Risques dans l'exploitation du stockage Cigéo

(Centre Industriel de stockage Géologique pour les déchets HA et MA-VL)

Bertrand Thuillier

Ligny-en-Barrois - 13.06.2012

Alvéole MAVL, Image ANDRA

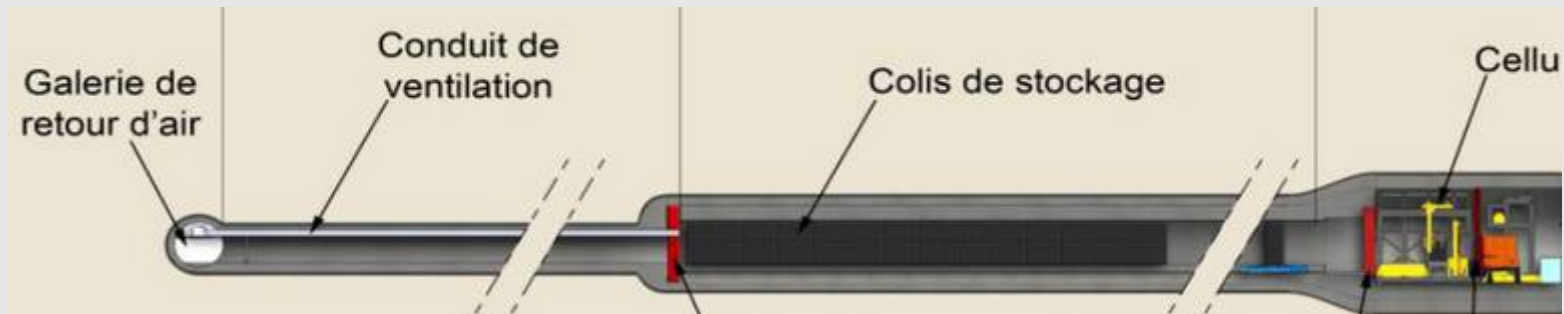
Pas de filtres !

« Les **gaz radioactifs** qui peuvent être relâchés par les colis de déchets MAVL (tritium, krypton 85, carbone 14, chlore 36)* **sont totalement évacués par l'air de ventilation** »

« L'installation d'un étage de filtres industriels à l'introduction d'air et d'un étage de **filtration "très haute efficacité" (THE)** à l'arrière de l'alvéole ... rendraient plus complexes** la configuration du réseau d'aéragé. »

Section d'un puits de retour d'air, Image ANDRA

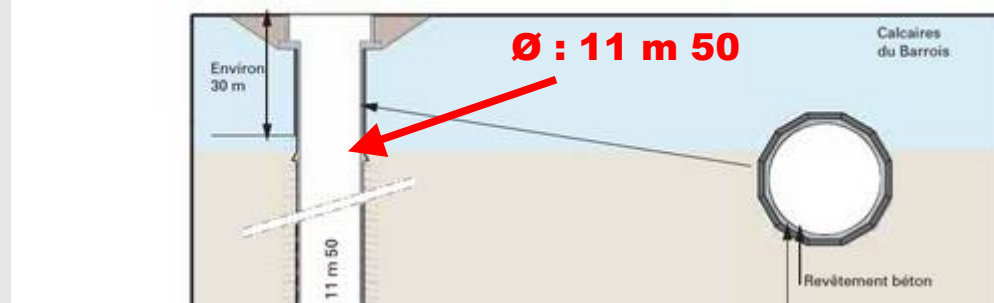
Considérables : 1,8 millions m³/h !

« Deux puits de retour d'air, l'un dédié spécifiquement à la zone de déchets MAVL, le second assurant le retour pour le reste des installations.... »

«... Ils permettent d'évacuer les débits d'air vicié importants mis en jeu (plusieurs centaines de m³/s)* et l'évacuation des fumées en cas d'incendie »

- 500 à 650 m³/s, soit des puissances de 3 à 6 MW

**Concentration des rejets des alvéoles
Pas de filtres THE (Très Haute Efficacité)
Pollution proche et lointaine, continue**

Conteneur de stockage, image ANDRA

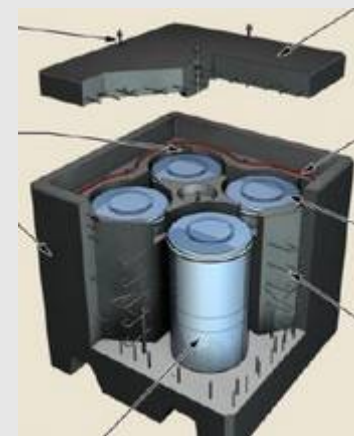
**Production d'hydrogène estimée
(uniquement par les colis) : 1 million L/an**

« Une explosion peut survenir, en présence d'une source d'ignition, si la concentration dans l'air du gaz dépasse sa Limite Inférieure d'Explosivité - **La LIE est de 4% pour l'hydrogène et de 5% pour le méthane** »

« Il est prévu **d'évacuer l'hydrogène par le béton du couvercle** et/ou de la paroi du colis.... voire par des événements positionnés dans le haut du corps du colis si nécessaire. **Une explosion pourrait entraîner la perte d'une fonction de confinement** »

Scellement d'une alvéole MAVL, image ANDRA

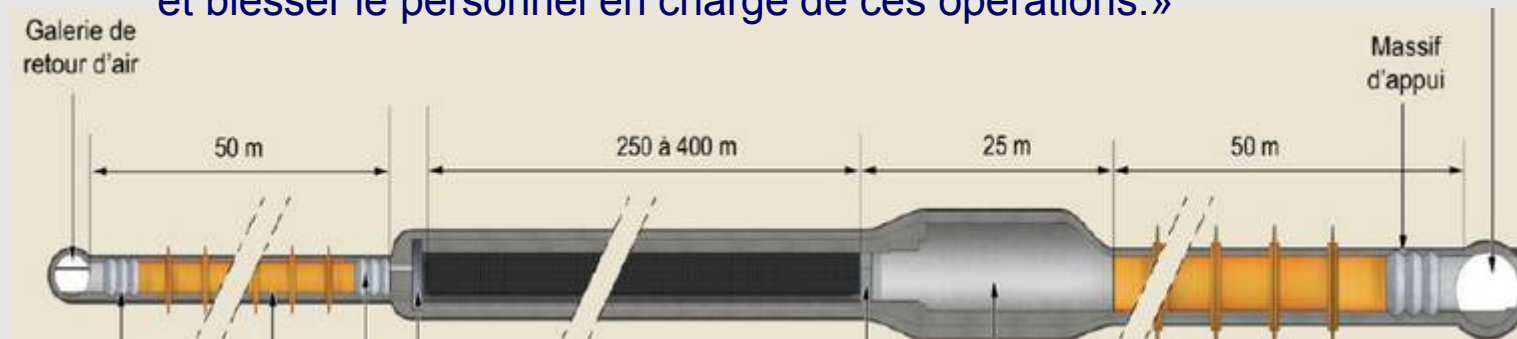
Fermeture à hauts risques des alvéoles

« La durée des opérations de **fermeture des alvéoles peut conduire à une formation d'atmosphères explosives au sein de l'alvéole en raison de l'arrêt de la ventilation.** »

« Cette situation présente un risque d'explosion qui pourrait endommager les équipements et blesser le personnel en charge de ces opérations.»

Difficulté certaine et dangereuse des scellements !
